PTBS/NZ/.....5106...../57/12/2021

Dotyczy: Postępowania przetargowego ZP-11/PN/2021 pod nazwą „Budowa zespołu budynków mieszkalnych wielorodzinnych z garażem podziemnym w Poznaniu na polu inwestycyjnym 6MW wraz z uzyskaniem prawomocnej decyzji pozwolenia na użytkowanie”

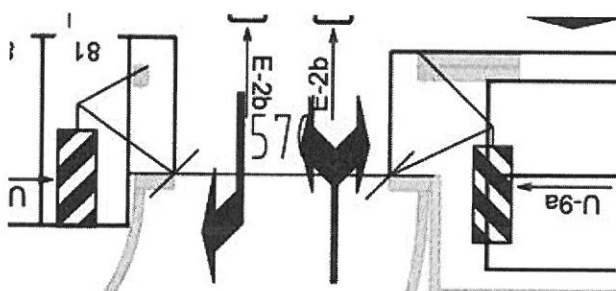
Prosimy o sprecyzowanie z jakiego materiału mają być wykonane elementy małej architektury. Jako przykłady pojawiają się produkty np. Zano – kosze na śmieci, tablica informacyjna, ławki z oparciem, ławki bez oparcia, donice Agawa. W dokumentacji istnieją rozbieżności – na planie małej architektury nie ma sprecyzowanego materiału, na placu zabaw jest - stal nierdzewna, a na placu rekreacji znowu brak wytycznych. Karty katalogowe produktów podają albo stal węglowa, albo nierdzewna – do wyboru. W związku z dużą różnicą cenową między tymi materiałami prosimy o sprecyzowanie czego oczekuje Inwestor, bo złożone oferty przez oferentów mogą tego nie odzwierciedlać, a jednocześnie mogą być przedstawione na różne produkty;

Czy istnieje opis do małej architektury rozwiązujący ww. kwestię? W dokumentacji jest tylko strona główna jako plik Word - Strona tytułowa_budynek_6MW_mała architektura.doc

Zamawiający informuje, że projekt małej architektury nie zawiera odrębnego opisu.
